ACTA DE APERTURA, ADMISIÓN, EVALUACIÓN Y CALIFICACIÓN DE OFERTAS Y OTORGAMIENTO DE LA BUENA PRO

1	NOMENCLATURA DEL PROCEDIMIENTO		LP Homologación-ABR-1-2025-GRJ-1																																																				
2	SOBRE LA INFORMACIÓN GENERAL <p>En, la Ciudad de Huancayo, a los 15 días del mes de JULIO del año 2025, en el local de la Sub Dirección de Abastecimientos y Servicios Auxiliares, ubicado en el 7mo piso del Gobierno Regional de Junín, a las 15:00 horas, el oficial de compra a cargo del procedimiento de selección, encargado de la preparación, conducción y realización del procedimiento de selección de LICITACIÓN PÚBLICA ABREVIADA PARA BIENES N° 09-2025-GRJ - Primera Convocatoria, cuyo objeto de convocatoria es la: ADQUISICION DE ADQUISICIÓN E INSTALACIÓN DE CASSETAS DE METAL (MODULO DE SEGURIDAD) Y SISTEMAS DE CLORACION DE AGUA, EN LOS CENTROS POBLADOS SELECCIONADOS POR EL PROGRAMA NACIONAL DE SANEAMIENTO RURAL, MULTIDISTRITAL - MULTIPROVINCIAL DEL DEPARTAMENTO JUNIN., sesionó a fin de efectuar la APERTURA, ADMISIÓN, EVALUACIÓN Y CALIFICACIÓN DE LAS OFERTAS PRESENTADAS Y OTORGAMIENTO DE LA BUENA PRO, de acuerdo a lo siguiente:</p> <table border="1"> <thead> <tr> <th rows

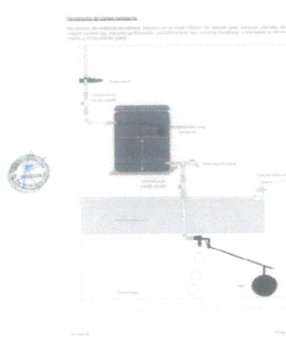
El postor propone cambio mas no una mejora de los materiales con los cuales se fabricarán los módulos de seguridad, los cuales afectan las especificaciones técnicas de la ficha de homologación

SEGÚN FICHA DE HOMOLOGACION	MEJORA PROPUESTA POR PARTE DEL PROVEEDOR
01	<p>GOBIERNO REGIONAL DE JUNÍN LICITACION PÚBLICA HOMOLOGACIÓN ABREVIADA N° 41-2020-GOJ.- PRIMERA CONVOCATORIA</p>  <p>Página 80 de las bases del proceso (en las bases nos señalan que se debe ser tirafon hexagonal de acero galvanizado)</p>	<p>GOBIERNO REGIONAL DE JUNÍN LICITACION PÚBLICA HOMOLOGACIÓN ABREVIADA N° 41-2020-GOJ.- PRIMERA CONVOCATORIA 053</p> <p>b. En las bases integradas de la FICHA DE HOMOLOGACION ANEXO N° 3.</p> <p>MEJORA 2:</p> <p>1.12.4 Tuerca hexagonal: Acero galvanizado 10" x 4", el tuerca hexagonal son vibrados para la fijación sobre paredes sólidas sobre un rango de PVC.</p>  <p>FOR: 1.12.4 Perno expansivo acero galvanizado de 10"x4" es el equivalente de la carga indicada en la ficha de homologación por expansión por simple agente, usamos para requerimientos de fuerza y fuerza robusta. Substituir perno de la pieza a tipo.</p>  <p>MEJORA 3:</p> <p>1.12.4. Empaqueado y soldadura. El empaqueado debe estar en su posición alineada tanto vertical y horizontal del módulo de seguridad, de modo que el empaqueado quede sujeto y en defecto accione, cuando los pernos fueran de los requisitos técnicos requeridos para su uso. Versión 01 y 02 de la ficha de homologación se detallan los requisitos técnicos de empaqueado, tanto en el empaqueado y su diámetro deben ser apropiados para el tipo de máquina soldadora, intensidad de la corriente, posición en que se solda, tipo de unión, características del metal y especificación establecida en planos para la soldadura. La posición del empaqueado y/o soldadura debe ser de acuerdo a las normas establecidas, en las cuales se indican las dimensiones y detalles de todas las partes de la estructura. En las uniones y juntas donde se realizó la soldadura se deberá utilizar manta antiempaque para reducir la pérdida de material.</p> <p>La soldadura de electrodo (SMW), donde se puede producir cada vez que se produce una pérdida o discontinuidad para reparar el electrodo consumido. Las pérdidas de material por cada diagrama de electrodo revisado comparado, alrededor de 65% forma parte del material depositado.</p>  <p>Página 53 de la propuesta del postor (propone un cambio al tipo de bien los cual no se considera una mejora al bien)</p>

<p>GOBIERNO REGIONAL DE JUNÍN LICITACIÓN PÚBLICA HOMOLOGACIÓN ABBREVIADA N° 01-2025-GRJ - PRIMERA CONVOCATORIA</p>  <p>Página 80 de las bases del proceso nos precisa que se realizara una soldadura con electrodos y materiales de aporte</p>	<p>GOBIERNO REGIONAL DE JUNÍN LICITACIÓN PÚBLICA HOMOLOGACIÓN ABBREVIADA N° 01-2025-GRJ - PRIMERA CONVOCATORIA</p> <p>054</p>  <p>Página 54 de la propuesta del postor sugiera que sea con soldadura de electrodo.</p>
---	--

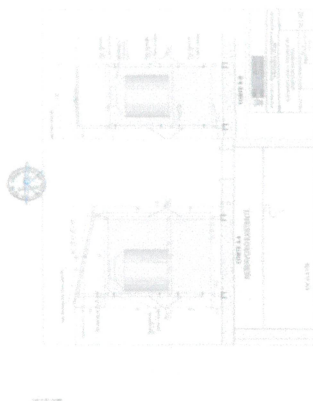
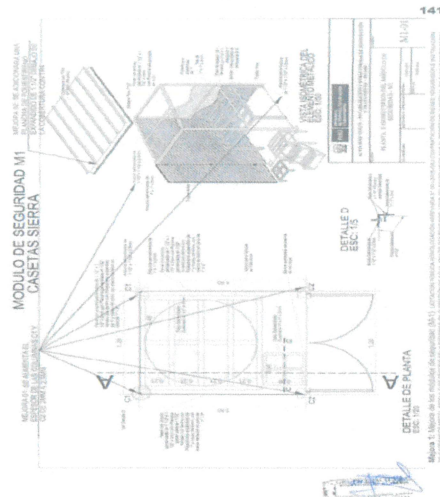
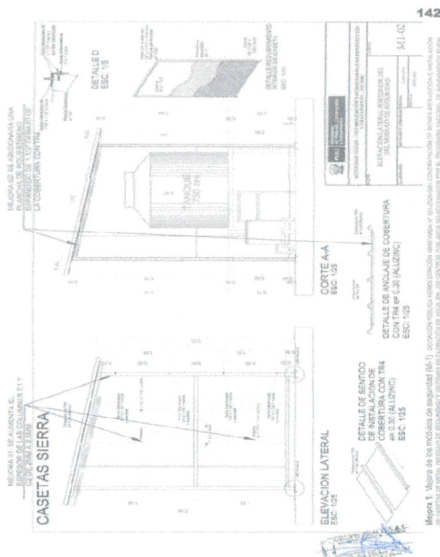
El postor propone cambio mas no una mejora de los materiales con los cuales se fabricarán los módulos de seguridad, los cuales afectan las especificaciones técnicas de la ficha de homologación

Página 85 de las bases del proceso (en las bases nos señalan que se debe fabricar con malla de alambre galvanizado)

Página 133 de la propuesta del postor (propone un cambio a planchas galvanizadas mas no mejora del bien)

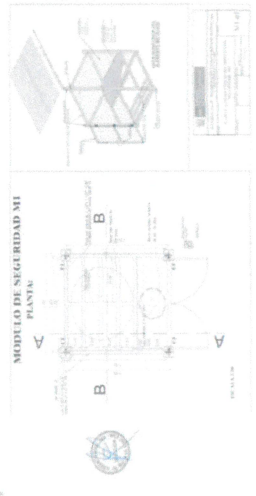
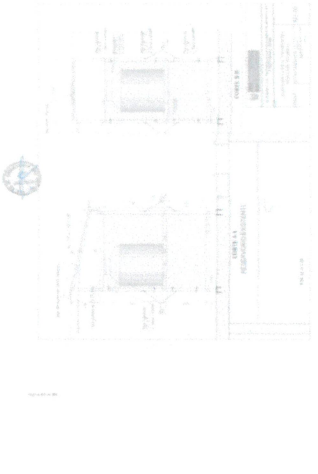
El postor propone un cambio de las especificaciones técnicas en la conexión para la solución clorada del reservorio (pág. 60 de las bases del proceso) según la ficha de homologación y a la vez propone el cambio del tipo de material siendo este un material no considerado en la ficha de homologación como lo son (PVC O CPVC)

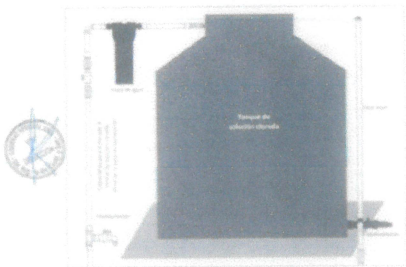
El postor propone cambio mas no una mejora de los materiales con los cuales se fabricarán los módulos de seguridad, los cuales afectan las especificaciones técnicas de la ficha de homologación

SEGÚN FICHA DE HOMOLOGACION	MEJORA PROPUESTA POR PARTE DEL PROVEEDOR
01	<p>  </p> <p>Página 85 de las bases del proceso (los anexos de las bases no se evidencian el tablero fenólico en la parte de recipiente de carga constantes)</p> <p>GOBIERNO REGIONAL DE JUNÍN LICITACIÓN PÚBLICA HOMOLOGACIÓN ABRREVIADA N° 01-2005-GRJ - PRIMERA CONVOCATORIA</p> <p>  </p> <p>Página 86 de las bases del proceso</p>	<p>7.</p> <p>  </p> <p>  </p> <p>Página 73 de la propuesta del postor (propone añadir especificaciones técnicas que no se contemplan en la ficha de homologación, con la adecuación de este no se consideraría una mejora al bien sino una implementación y/o adicional mas no mejora del bien del objeto de contratación)</p> <p>74</p> <p>  </p> <p>Página 74 de la propuesta del postor se deduce la misma intención (propone añadir especificaciones técnicas que no se</p>

contemplan en la ficha de homologación, con la adecuación de este no se consideraría una mejora al bien sino una implementación y/o adicional mas no mejora del bien del objeto de contratación).
--	---
